Chiusura dell'Anello Ferroviario di Roma

Tratte Vigna Clara – Tor di Quinto e
Tor di Quinto – Val d'Ala

OSSERVAZIONI SUL PROGETTO
DI CHIUSURA DELL'ANELLO FERROVIARIO DI
ROMA

*Contributo di
Paolo Arsena*

A destra, le frequenze espresse in minuti dei treni, nelle varie fasi di realizzazione (dalle slides di RFI-ITALFERR).

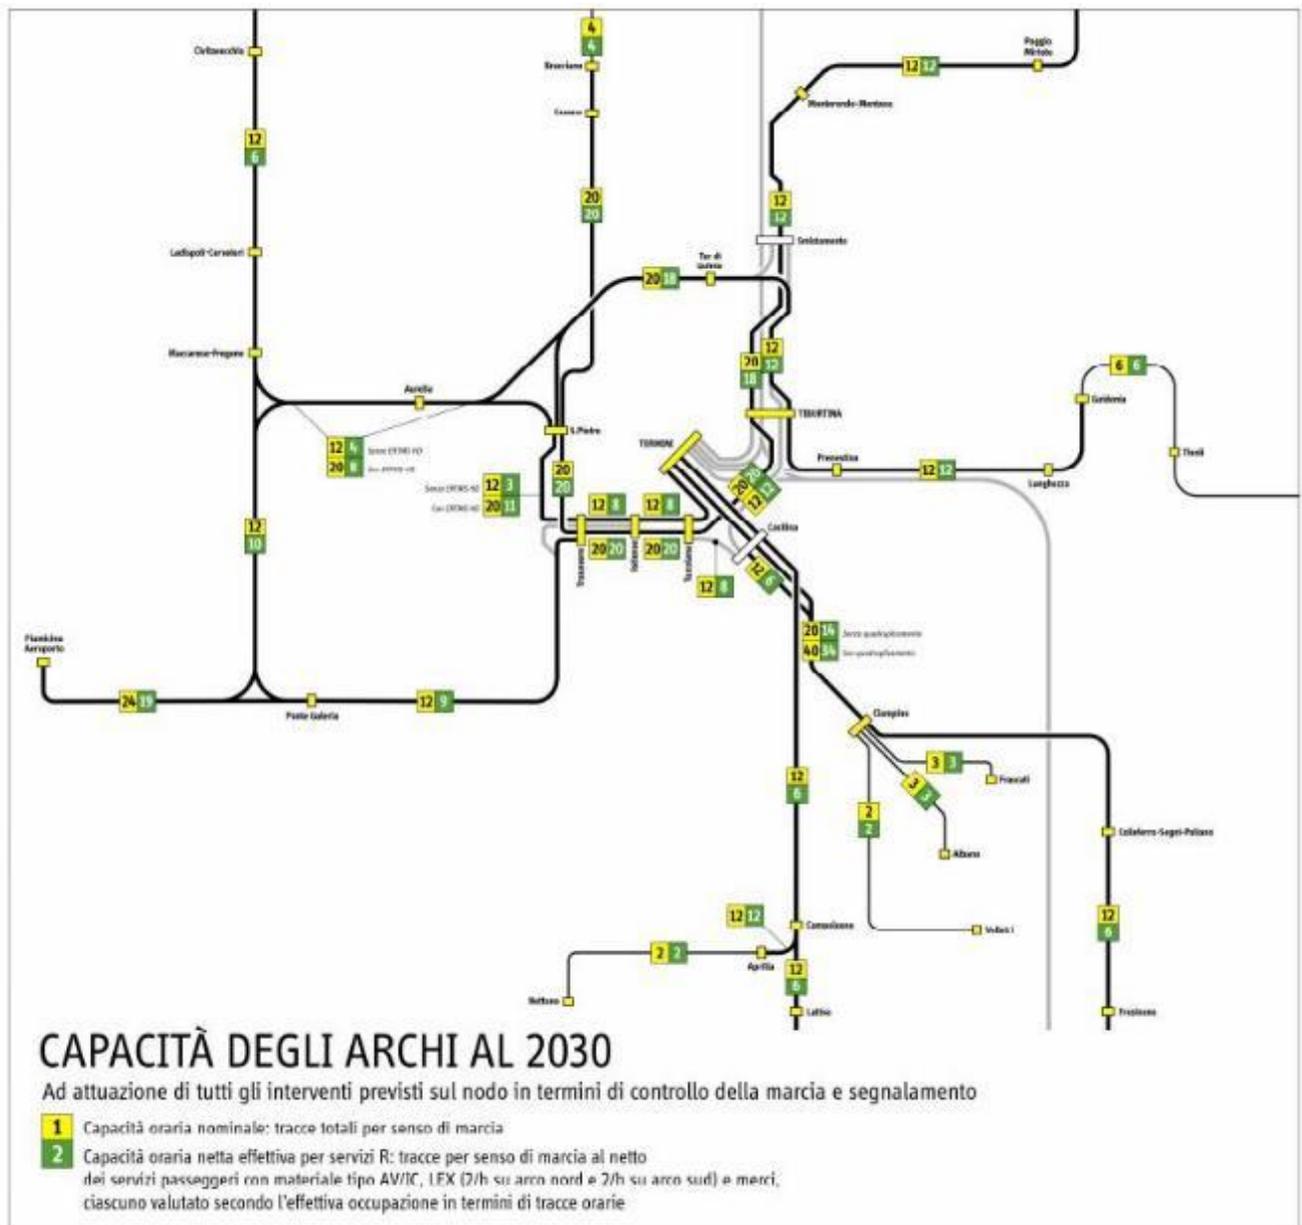
Risultato, il progetto prevede a regime, al massimo un passaggio di 8 treni l’ora sull’anello per senso di marcia. Decisamente poco, perché significa non sfruttare a pieno le potenzialità dell’anello. Per confronto, la nuova Crossrail di Londra vede il passaggio di 24 treni l’ora per direzione, in ora di punta.

Se si considera che il sistema ERTMS HD è in grado di gestire fino a 24 treni l'ora per direzione (con frequenze a 2,5 minuti, che nel caso dell'anello sono solo nominali, essendoci il "tappo" di Vigna Clara e la previsione di servizi eterotachici) si comprende come **tra 8 e 24 restino comunque evidenti margini per guadagnare tracce e quindi offrire maggiore flessibilità.**

8 treni offerti dal progetto di RFI, 18 quelli previsti dal PUMS della Città Metropolitana: una differenza enorme, inaccettabile per una nuova infrastruttura di rilevanza nazionale. Una differenza che occorre quantomeno avvicinare.

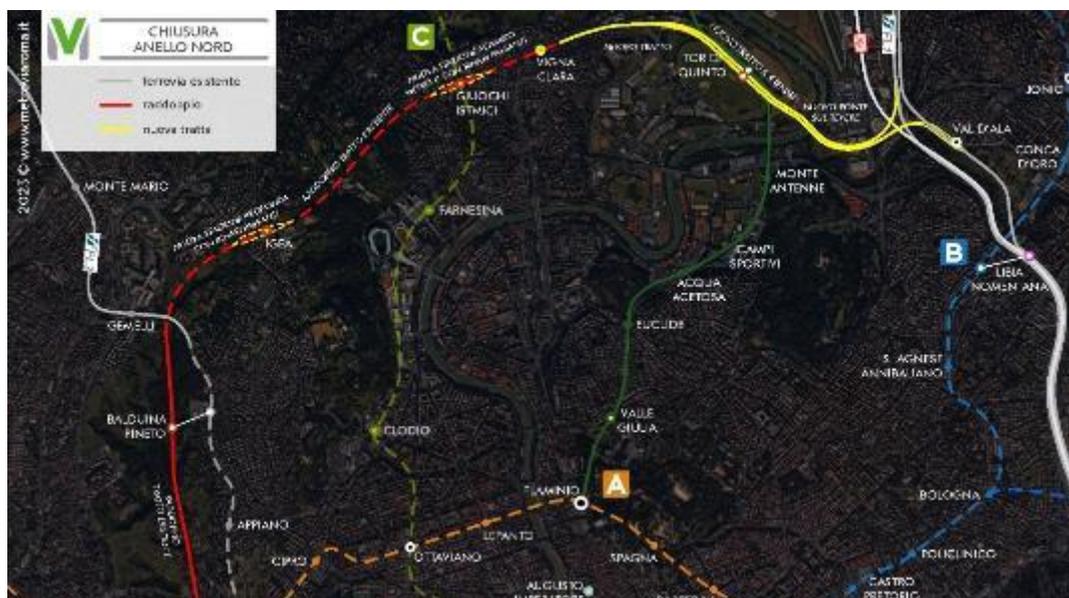
La possibile modifica riguarda **la tratta da Smistamento a Tor di Quinto**.

Invece di innestare la coppia di binari che proviene da Smistamento direttamente sulla linea di chiusura dell'anello, **la proposta è quella di andare in affiancamento, da Smistamento fino alla stazione di Tor di Quinto, da realizzarsi a quattro binari, di cui due passanti**. Tra Tor di Quinto e Vigna Clara, dove c'è già un fascio a quattro binari, confluiranno in una sola coppia con un "salto di montone".

Tale quadruplicamento consentirebbe a tutti gli esercizi veloci (che non fanno fermate) di **superare Tor di Quinto senza alcun intoppo**, utilizzando la coppia di binari passanti mentre gli esercizi più lenti (con sosta alle stazioni, o alla stazione di Tor di Quinto) in direzione da e per Val d'Ala utilizzerebbero i binari con le banchine. La fermata di Tor di Quinto, in questo caso, fungerebbe anche da regolatore delle precedenza, gestendo i tempi di sosta del treno lento.

Vista della stazione di Tor di Quinto, dalla sede stradale (rendering dal progetto di RFI-ITALFERR)

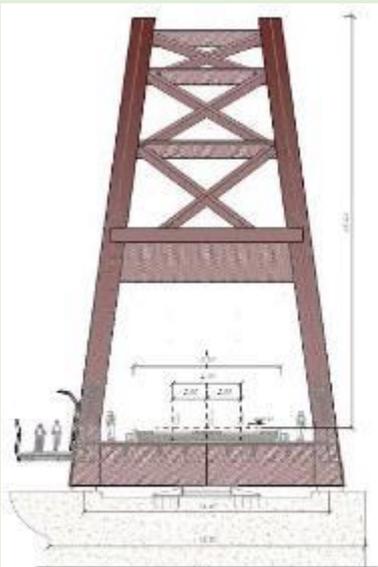
Per **la stazione**, si tratta di **allargare di quattro metri l'ingombro**. La sezione stradale visibile dalle immagini renderizzate, offre molto spazio residuale (aiuole, dimensioni dei marciapiedi) e in ogni caso è possibile estendere la stazione sopra il livello stradale, lasciando inalterata la ripartizione funzionale della strada.

Anche il ponte sul Tevere ha buoni margini per ridurre l'ampliamento della sezione coi quattro binari, collocando le piste ciclabili sotto il piano ferroviario.

La possibile fermata di Giuochi Istmici, di scambio con la futura estensione della metro C

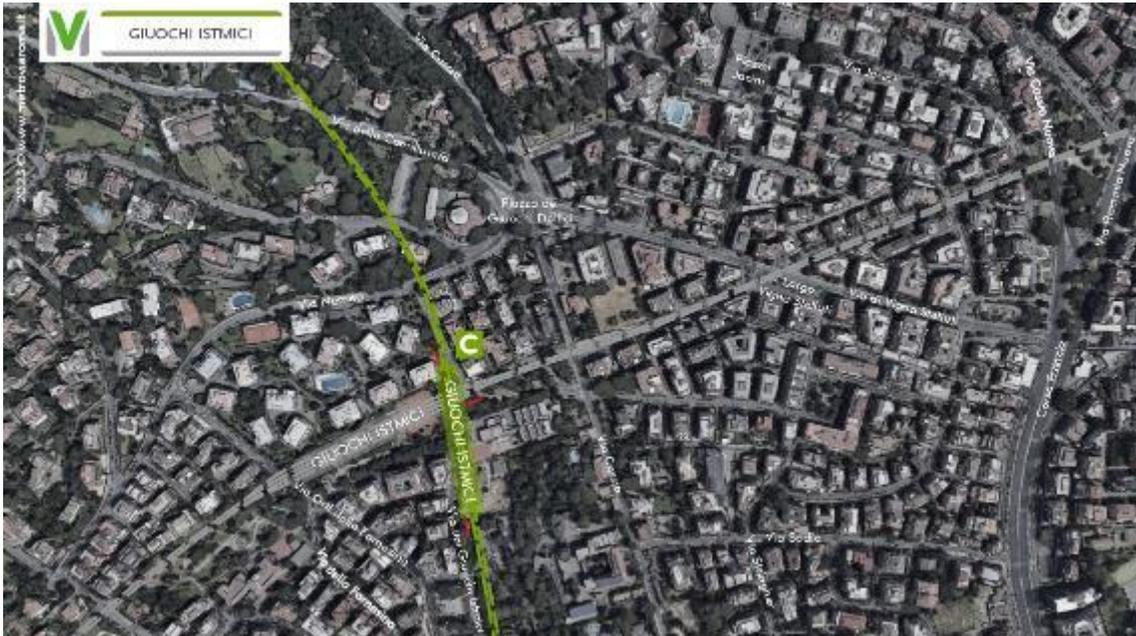
L'anello ferroviario, pur attraversando lunghi tratti semideserti, incontra anche alcuni agglomerati densi. Tanto che, in un'ottica futura, **potrebbe prestarsi ad un servizio circolare che abbia non solo una funzione di raccordo e di scambio, ma anche una maggiore capillarità con una significativa capacità di captazione lungo il percorso.** Giuochi Istmici (dove è anche previsto il passaggio della metropolitana), Igea, Pineto (da raccordare con la fermata Balduina della FL3) sono tutte occasioni che vanno in questo senso e che, tutte insieme, possono dare un contributo notevole alla rete del ferro urbana. Nove stazioni da concepire tutte a quattro binari (due passanti, quali binari di precedenza).

La possibile fermata profonda di Igea, a servizio di una zona piuttosto densa.

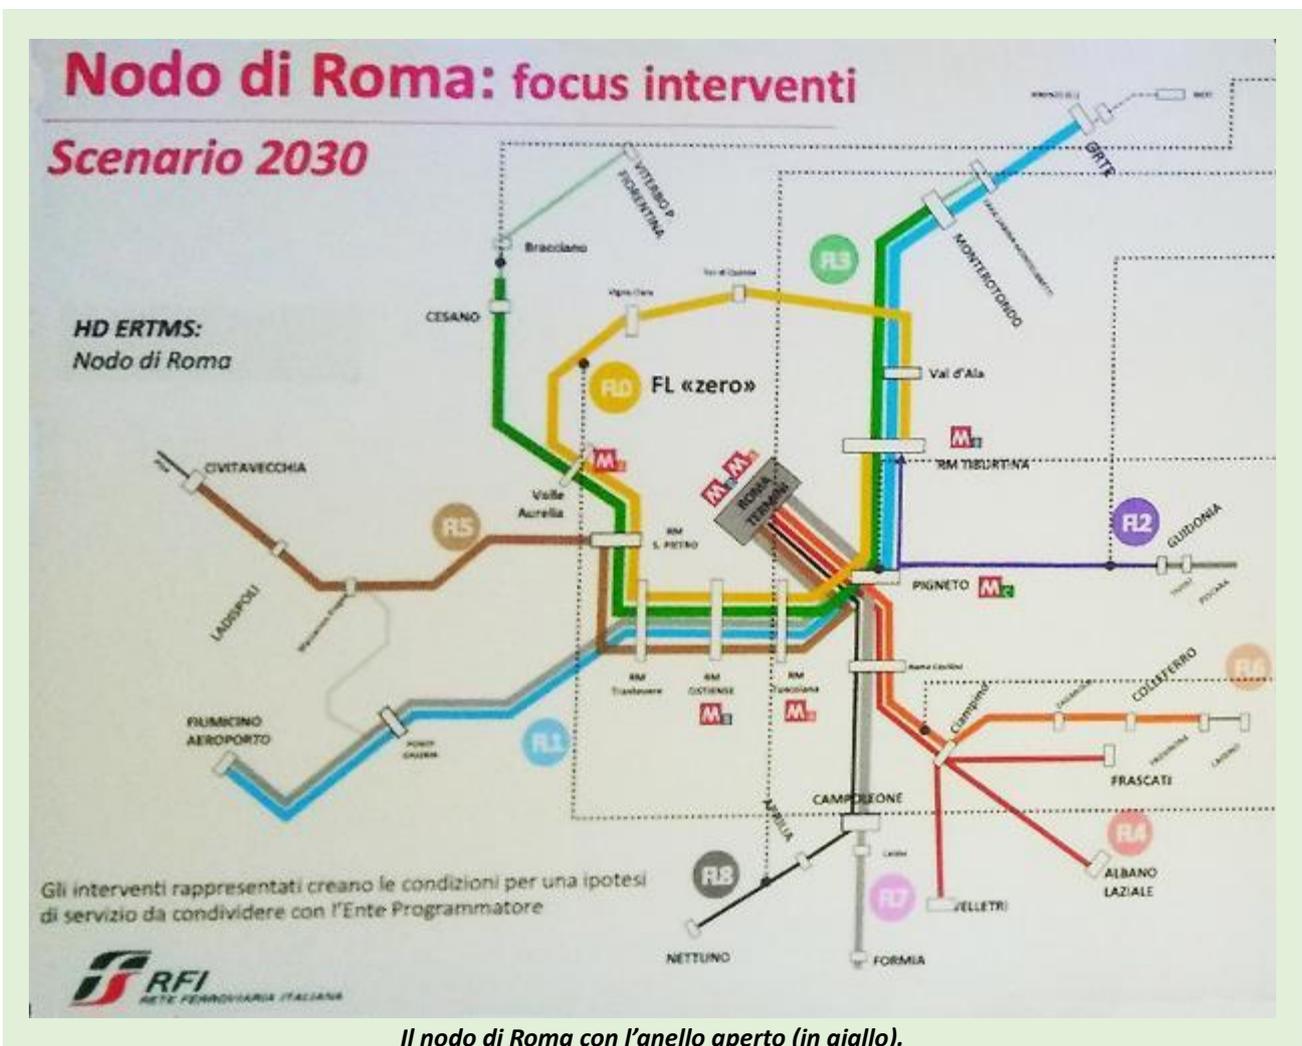
A differenza delle altre, di più facile realizzazione, la stazione di Igea si troverebbe molto in profondità e, una volta chiusi i cantieri per il raddoppio della tratta da Vigna Clara a Valle Aurelia, sarebbe più complicato eseguire i lavori di scavo interrompendo l'esercizio ferroviario per diverso tempo.

Si può pensare di eseguire sin d'ora gli scavi in allargò per le banchine e la coppia aggiuntiva di binari di stazione per la nuova fermata, così da poter completare le opere un domani, quando sarà eventualmente deciso, con pozzi o scolarari per le discenderie che non impatteranno con la circolazione dei treni.
